**RN88 – Complément du demi-échangeur de la Varizelle à Saint-Chamond**

**DOSSIER D'ENQUETE PREALABLE :**

**PIECE F**

**MISE EN COMPATIBILITE DU PLAN LOCAL D'URBANISME DE SAINT-CHAMOND**

Figure 7 : Localisation de la modification des haies (suppression et plantation) au titre de l'article L.151-23 du Code de l'urbanisme

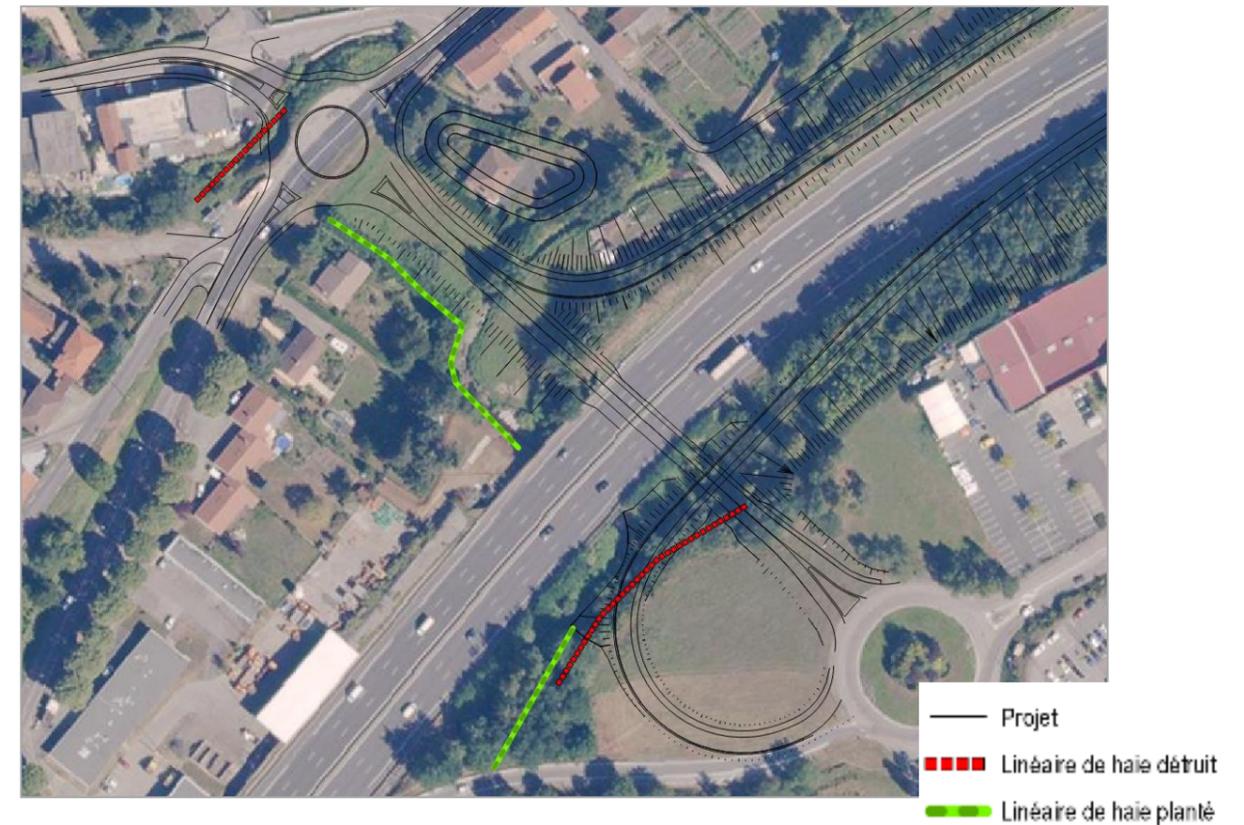
- Le syndicat mixte du parc naturel régional du Pilat n'a pas d'observation particulière sur la mise en compatibilité. Il indique que le dossier ne précise pas quelles essences végétales seront plantées et conseille la plantation d'essences végétales d'origine locale, notamment celles déjà présentes sur site.

La mise en place de la nouvelle infrastructure et l'aménagement de ses abords immédiats fait l'objet de mesures d'accompagnement environnemental (au droit des talus, des marions et des cours d'eau existants). Sauf erreur, le dossier ne précise pas quelles essences végétales seront plantées. Des essences végétales d'origine locale et notamment celles qui sont présentes sur site devraient être privilégiées. De même, l'utilisation de végétaux issus de la filière "végétal local" pourrait être privilégiée pour les plantations de nouvelles haies, des talus et des noues. Les noues et bassins de rétention pourraient être aménagés afin qu'ils soient favorables à l'apparition et au maintien de la biodiversité en place (aménagement en pente douce des talus, essences végétales hygrophiles, étanchéification en argile bentonite ...). Au droit des talus, la création de pelouses pourrait favoriser la petite faune associée à ces milieux. Afin de répondre à ces objectifs de qualité, il pourrait être intéressant d'associer un paysagiste concepteur à la phase de conception.

4.3.1 Plan de zonage

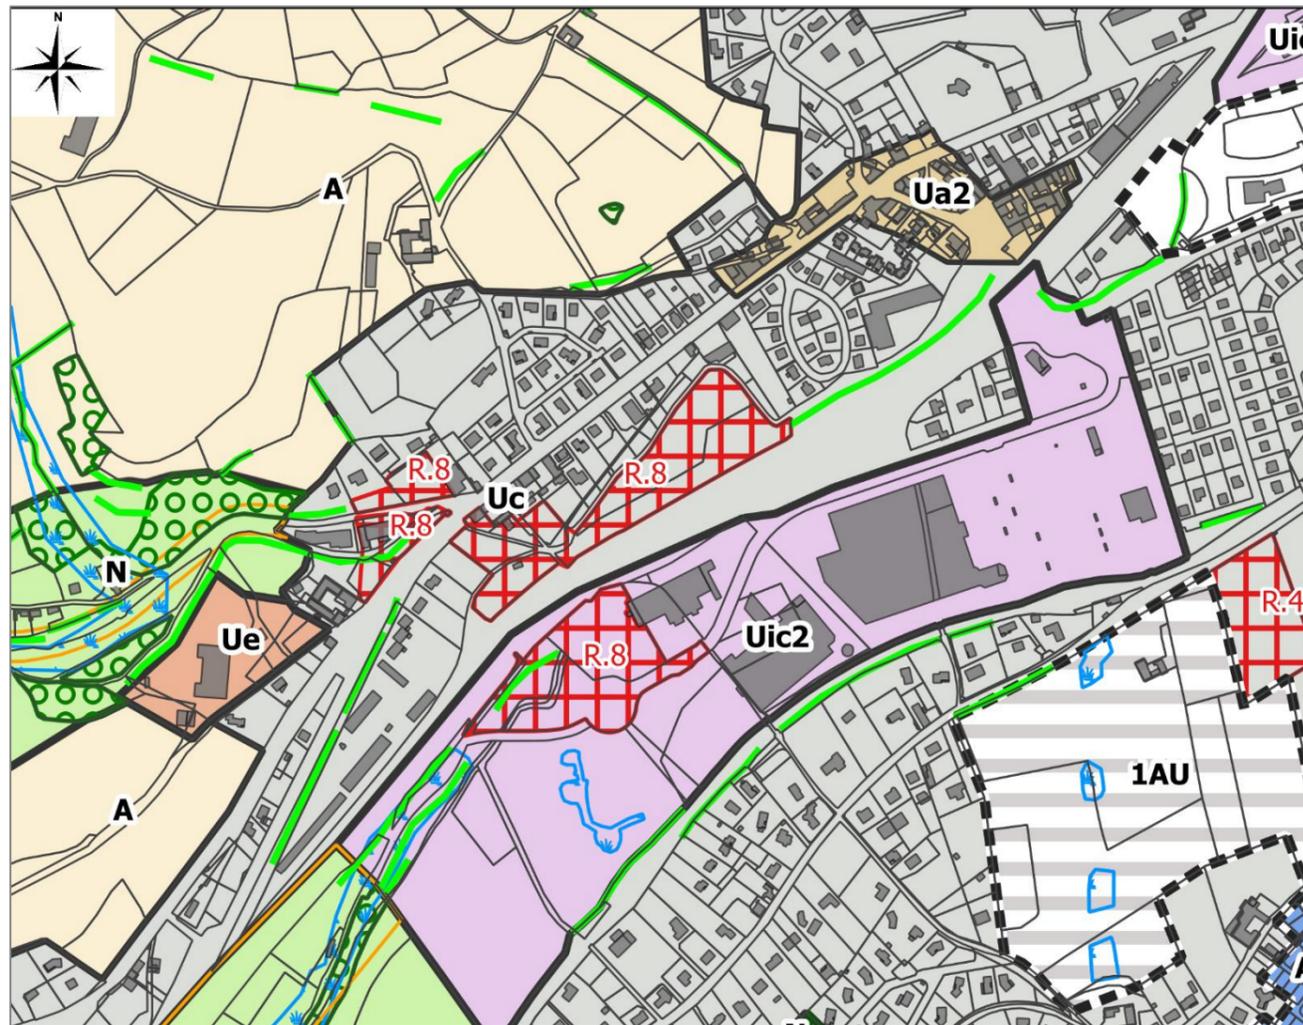
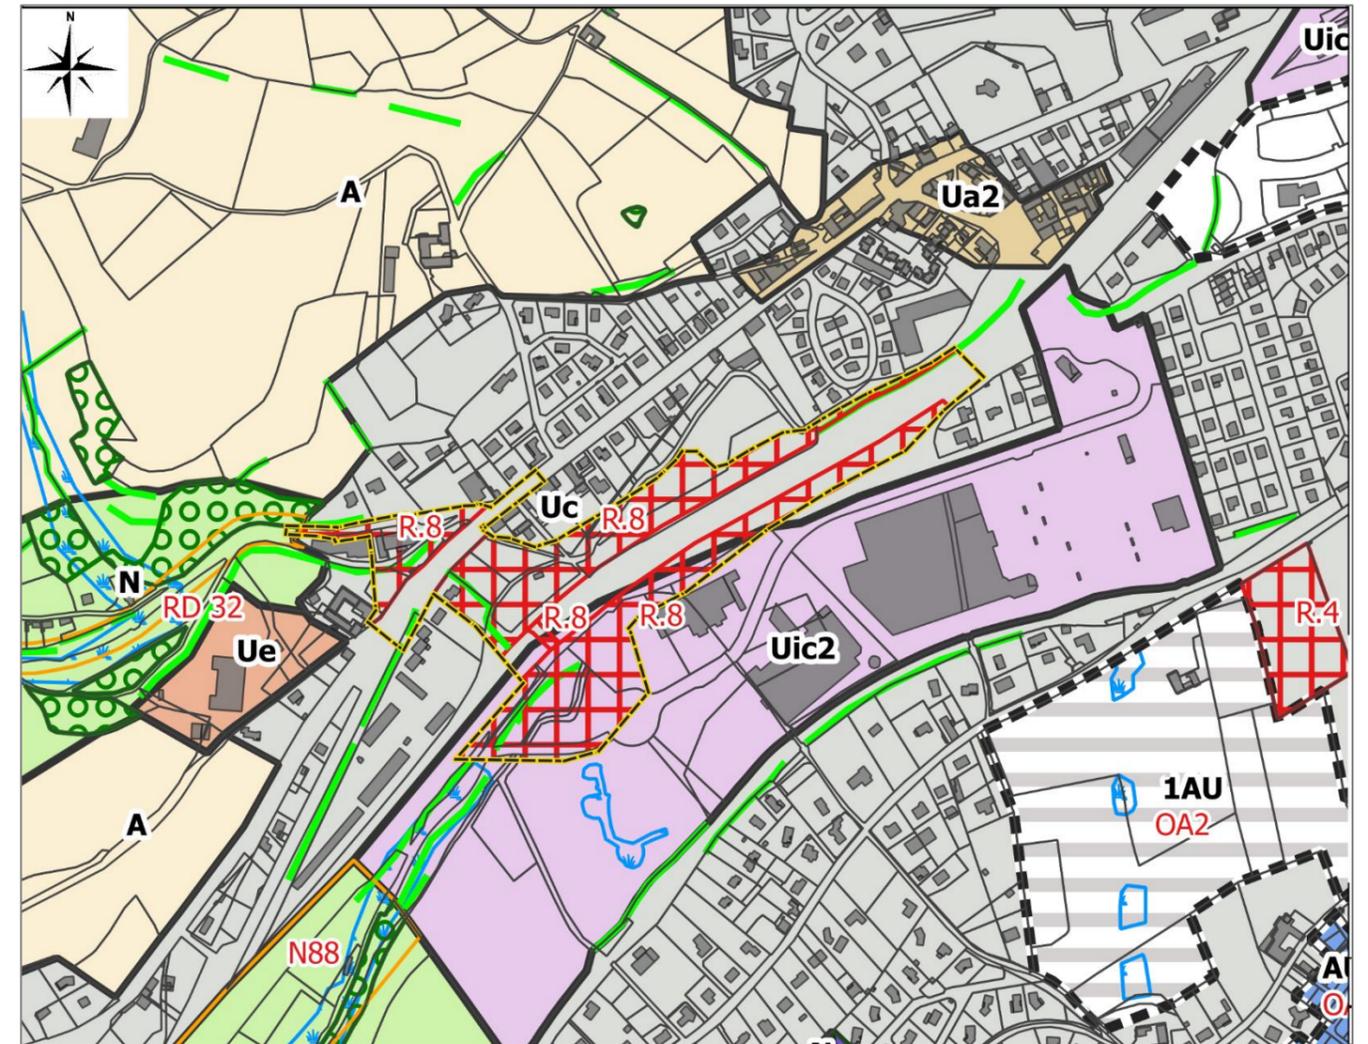
- Saint-Etienne Métropole n'a pas de remarque particulière sur les modifications proposées. La métropole indique que les documents graphiques devraient être repris afin d'identifier clairement les haies impactées ainsi que la localisation de celles qui seront replantées. Suite à la modification récente du PLU de Saint-Chamond le 17 juillet 2020, elle attire l'attention sur la mise à jour de cette date dans les différentes pièces du dossier.

Concernant cette modification du PLU, nous n'avons pas de remarques particulières, toutefois dans la perspective de notre prochaine réunion, il faudra reprendre les éléments présentés le dossier concernant les haies. En effet, les haies reconstruites n'apparaissent pas clairement dans le paragraphe 4.3.1 et il semble y avoir une erreur dans la représentation graphique, cela méritera d'être précisé afin d'être en cohérence avec les dispositions du PLU. Aussi il faudrait compléter le paragraphe 3.5 et 4, la dernière modification du PLU de Saint-Chamond a été approuvée le 17 juillet 2020.
